Shearwater Teric ファームウェアリリースノート

バージョン 17 2020/03/04

Shearwater Teric ファームウェア v16 リリースノート

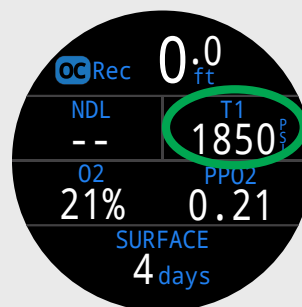
OC Recの標準レイアウトで、TTS（右上）の位置に別の表示を置き換えられるようになりました。
